Projet d'exploitation éventuelle d'une
mine et d'une usine de niobium à Oka

PROJET MINIER NIOCAN INC.

ANALYSE DU VOLET HYDROGÉOLOGIE

Février 2000

Figure 2

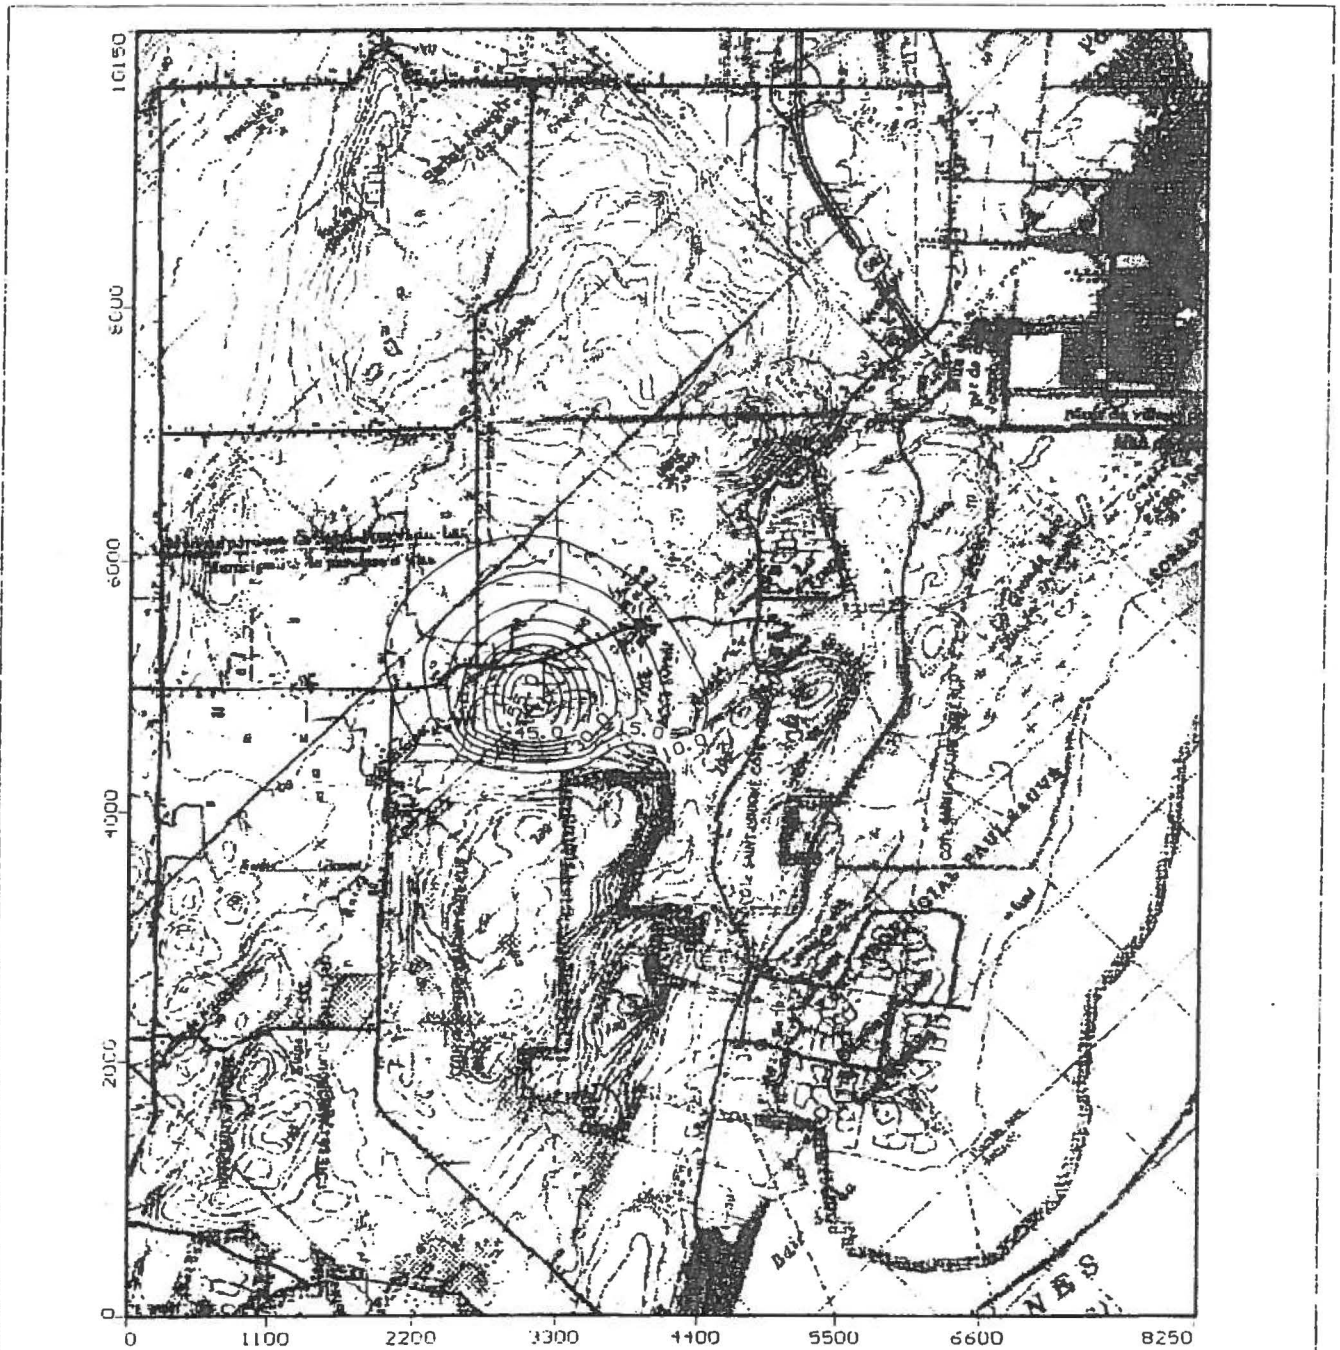
En régime permanent, la piézométrie obtenue est similaire à celle obtenue dans l'étude *Roche*, mais non identique. Pour les besoins de l'évaluation, nous considérons le résultat obtenu comme valide. En régime transitoire, la piézométrie et la zone de rabattement supérieur à 50 mètres sont également similaires aux résultats de l'étude Roche (voir figures 1 à 2).

Figure 4

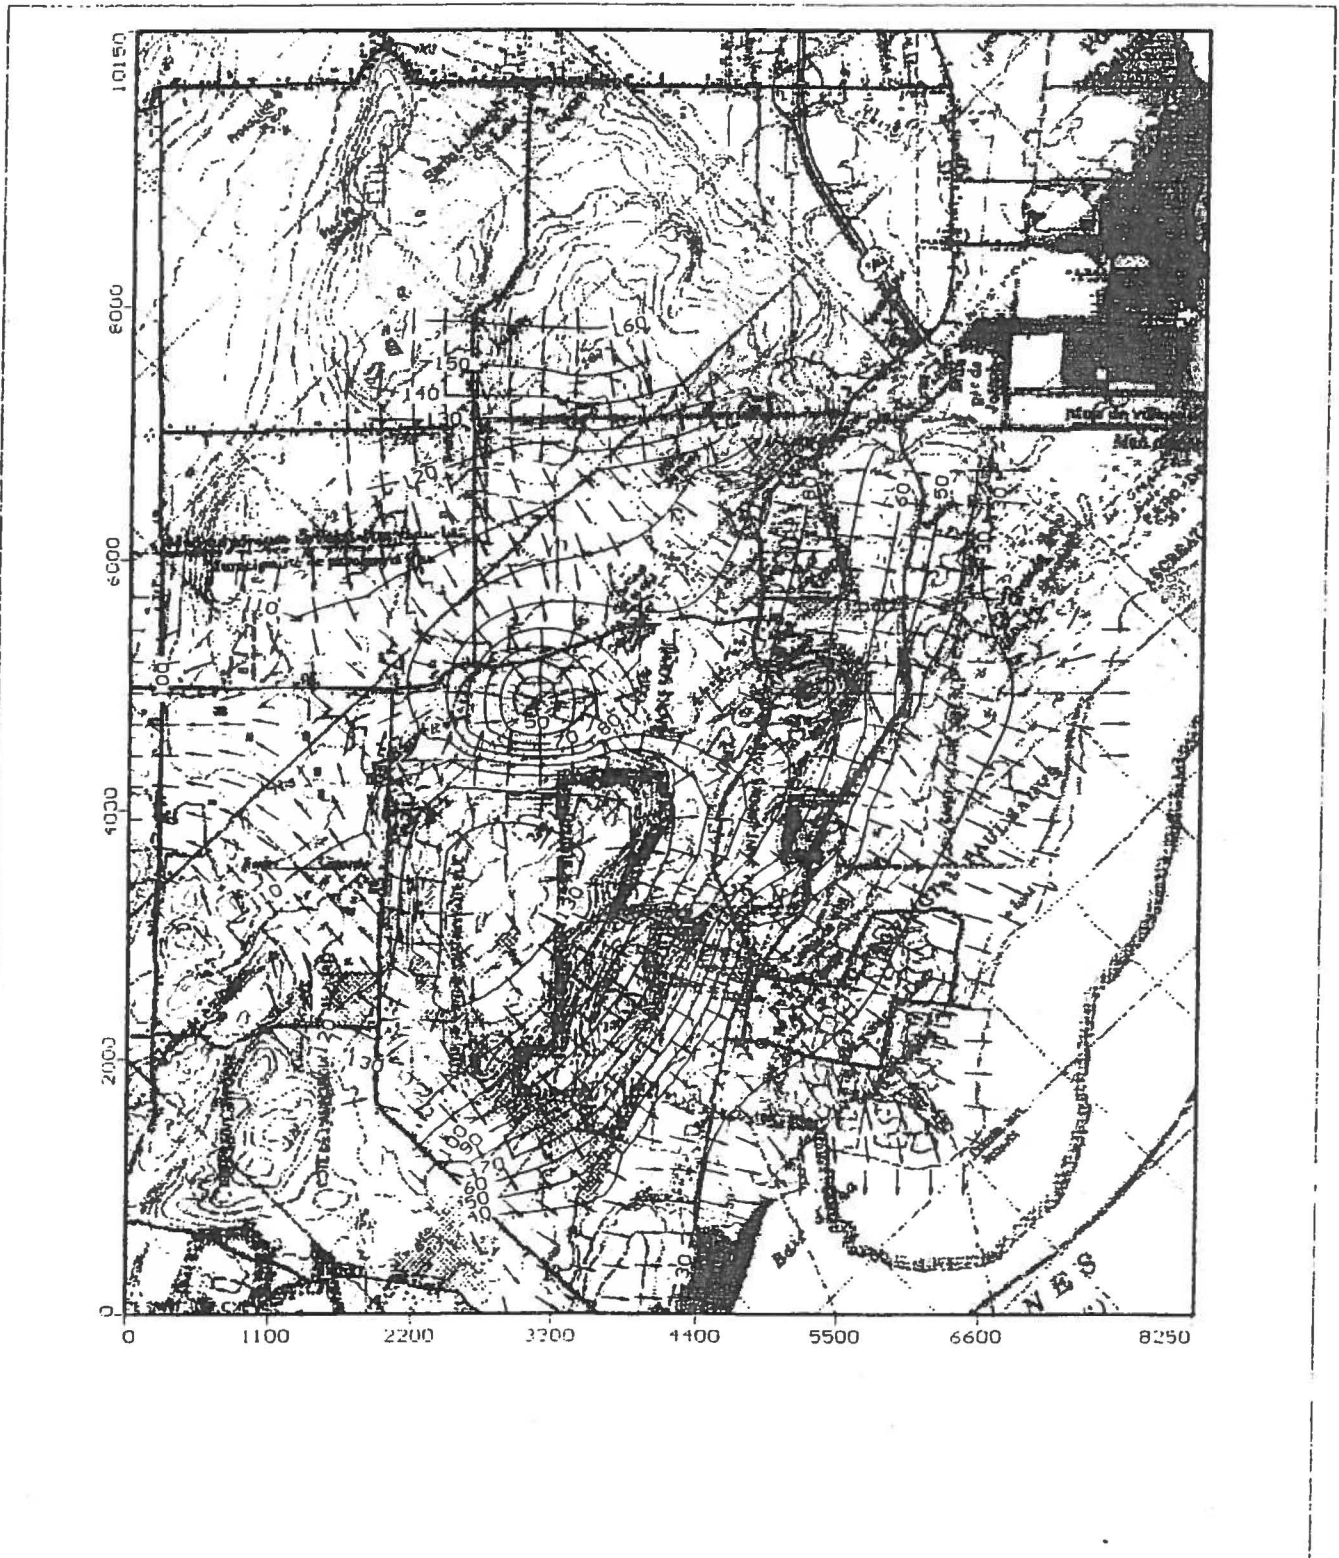
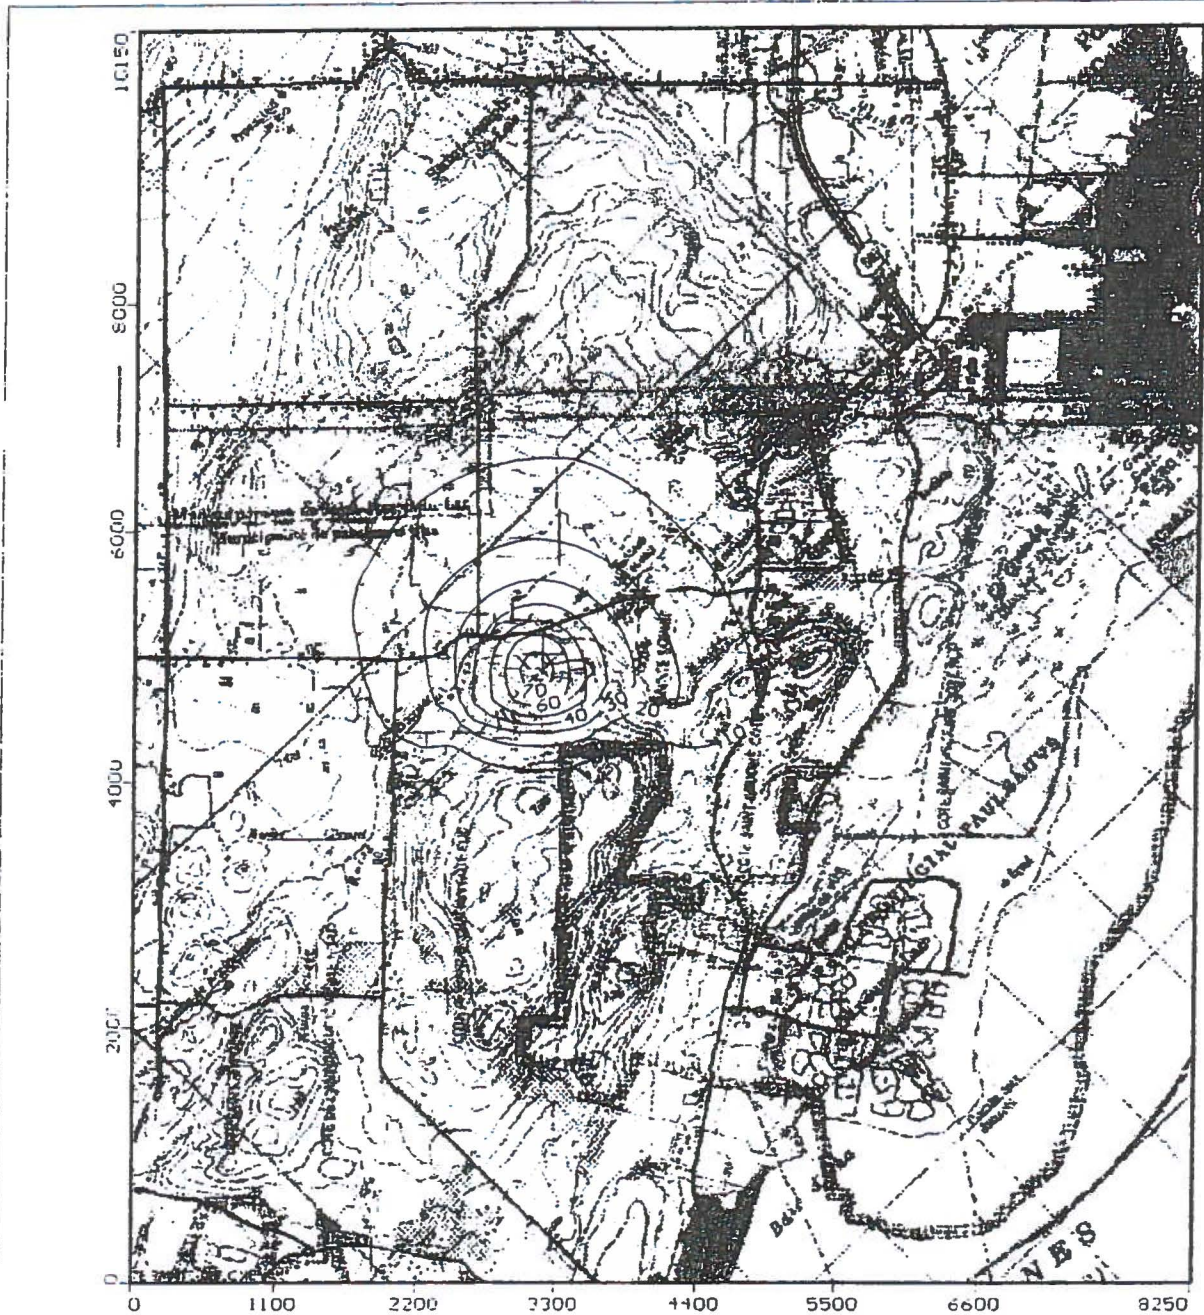
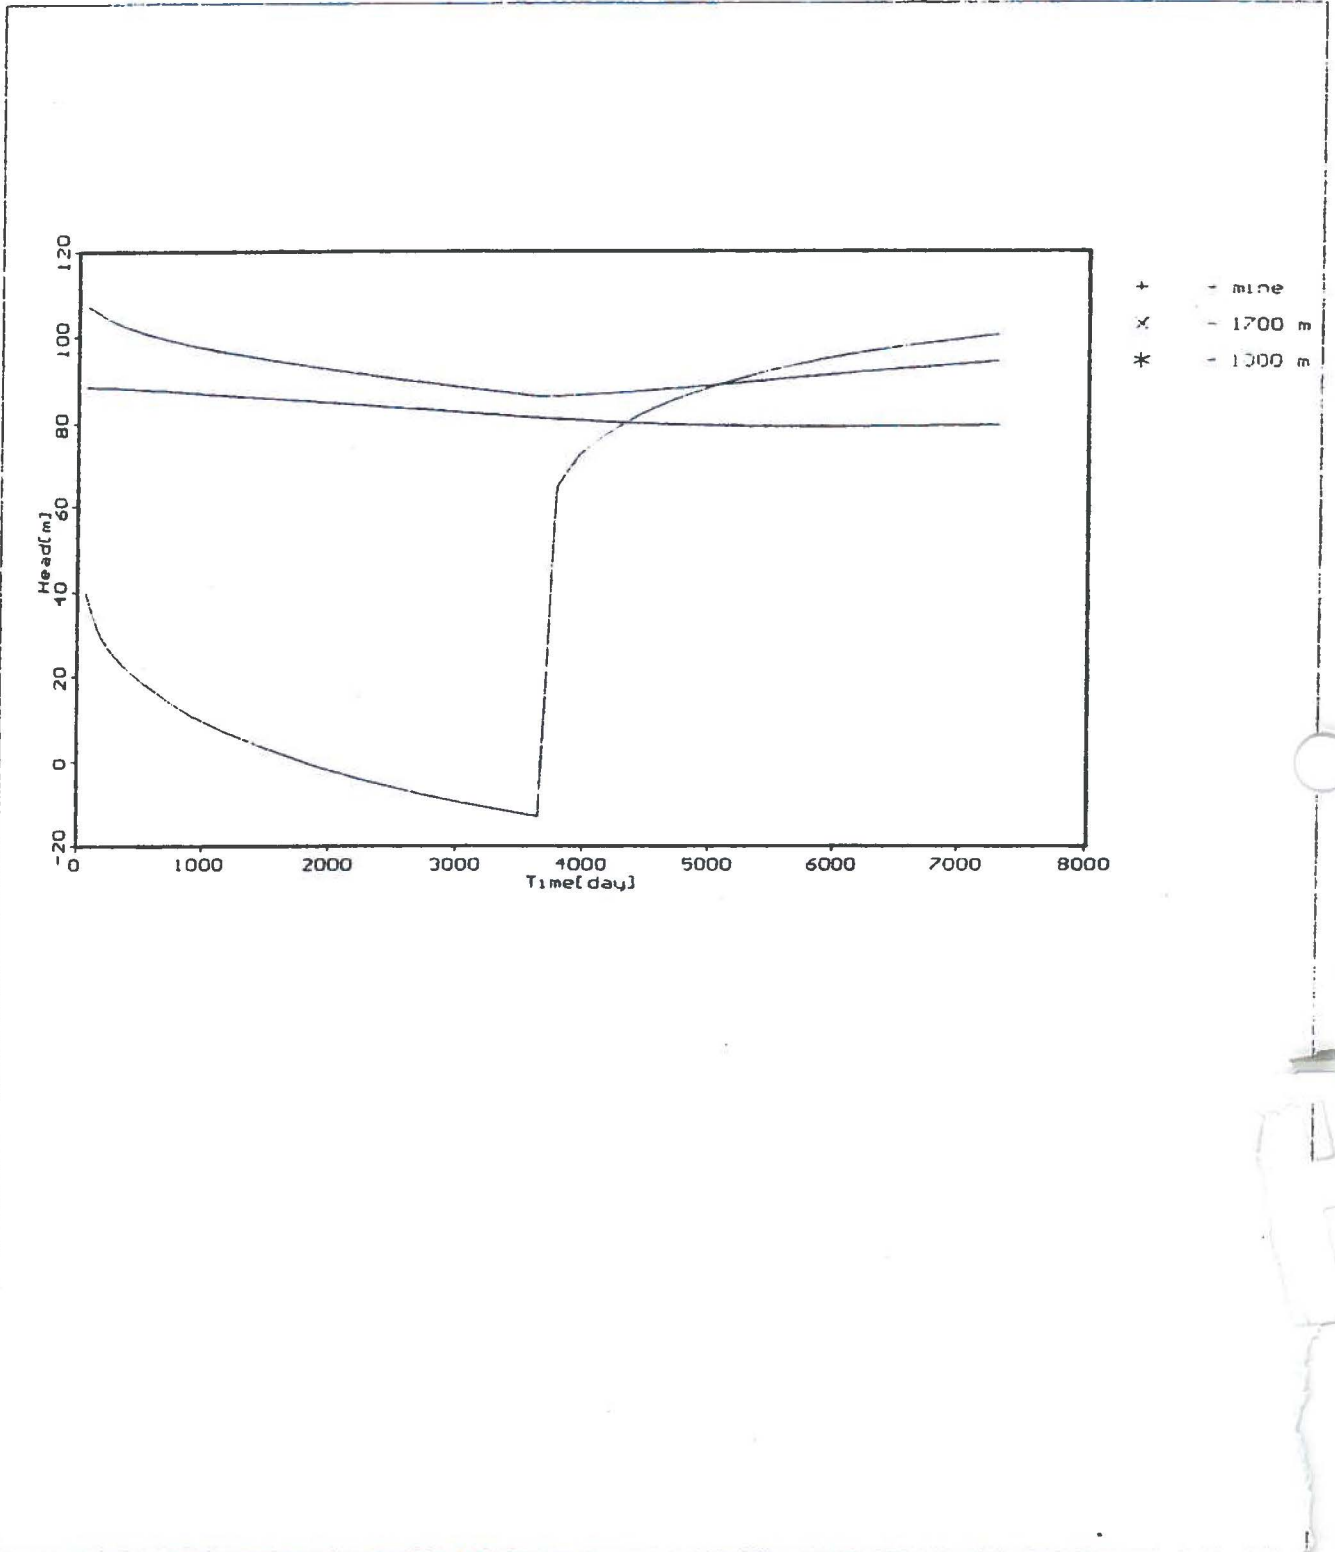
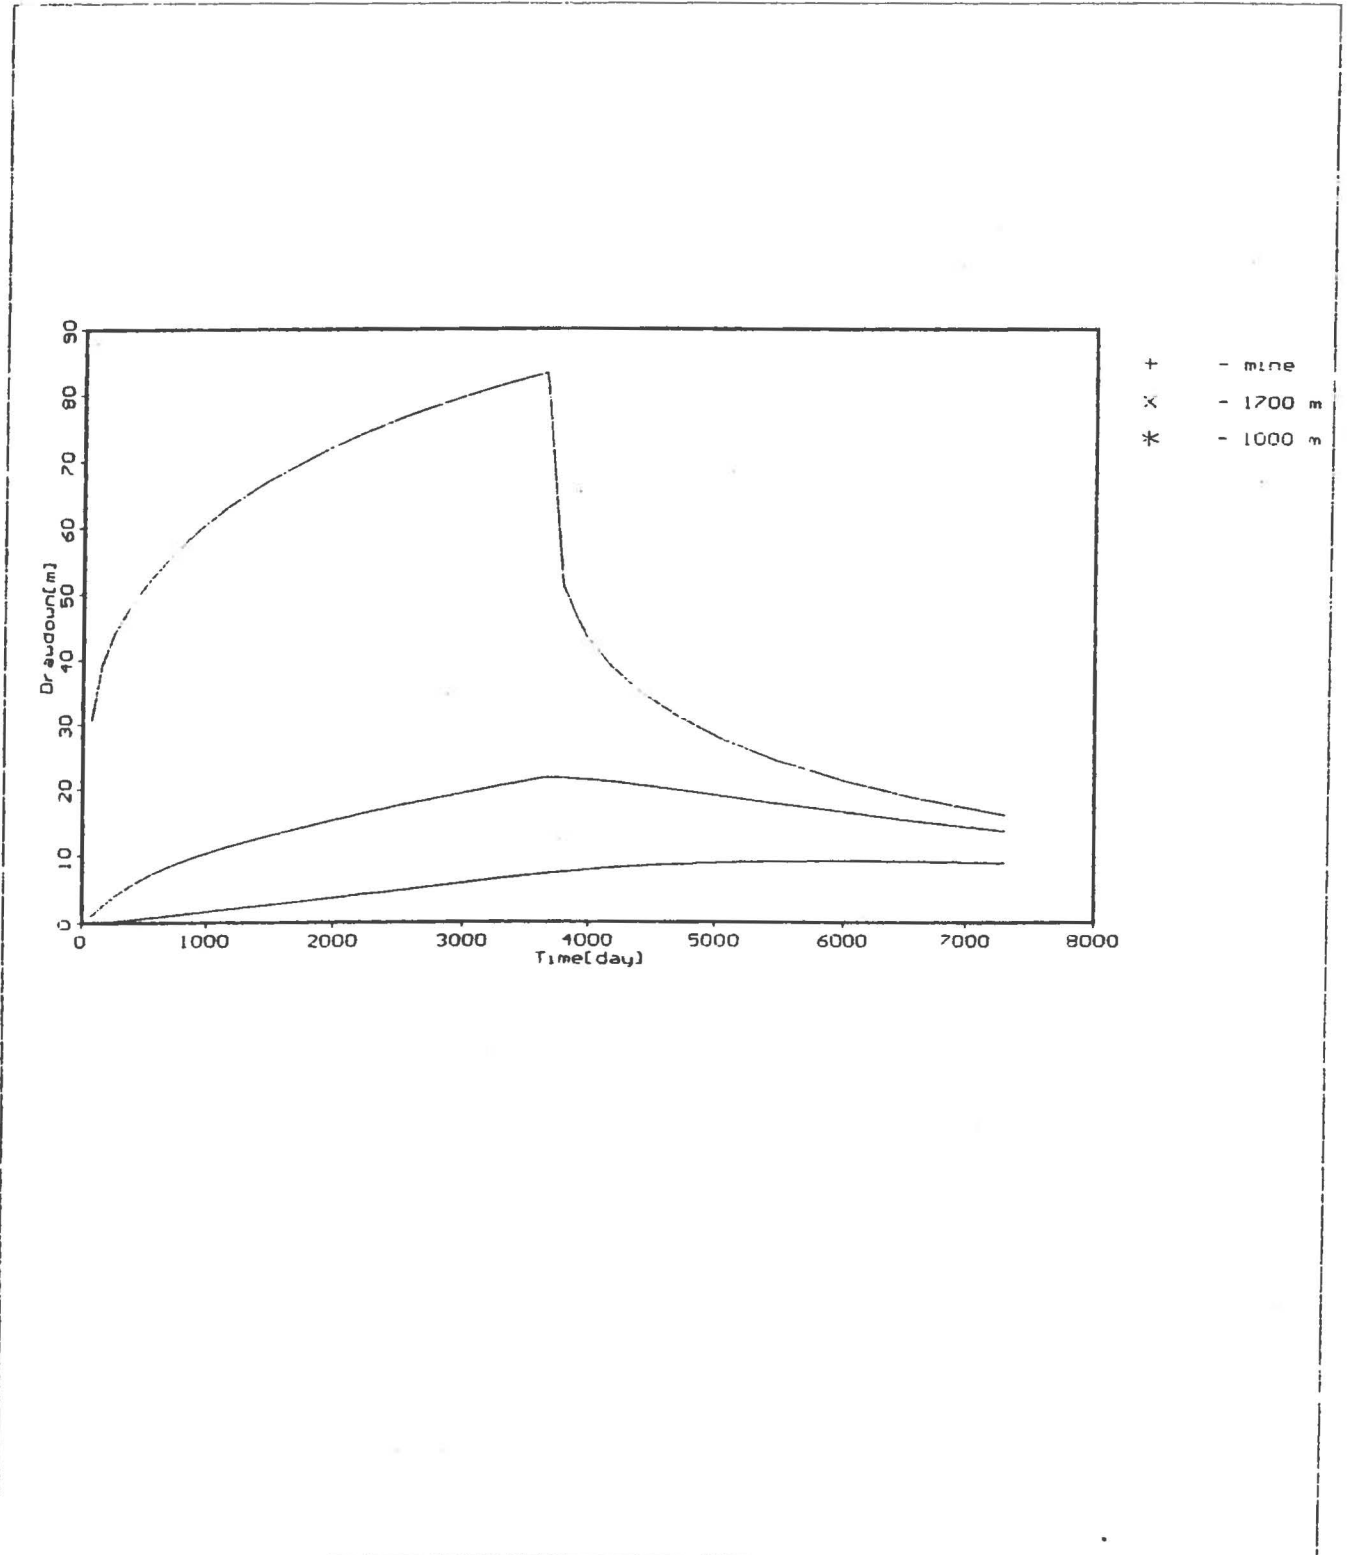
Les figures 3 à 12 montrent les résultats en régime transitoire non présentés par Roche. La figure 3 montre la zone qui comprend des rabattements de 1 à 10 mètres. Il est possible d'observer que cette zone s'étend jusqu'à trois kilomètres de la mine. Les figures 4, 5 et 6 montrent la piézométrie et les rabattements obtenus après dix ans de pompage dans les mêmes conditions. Il est possible d'observer que la zone d'influence due au pompage d'eau à la mine s'est élargie. Les figures 7 et 8 montrent des courbes de niveau d'eau et de rabattement en fonction du temps. Il est possible d'observer qu'à la mine, le rabattement obtenu après 5 ans atteint 70 mètres. À un kilomètre de la mine, le rabattement atteint environ 15 mètres. Les figures 9 et 10 montrent les résultats du bilan hydrique effectué par le module *Zone Budget* du logiciel. Les apports proviennent de la recharge et de l'emmagasinement. Les sorties s'effectuent par les puits et par les limites à charge constante. Enfin, les figures 11 et 12 montrent une vue en coupe des résultats. La surface piézométrique est représentée par un trait plein.
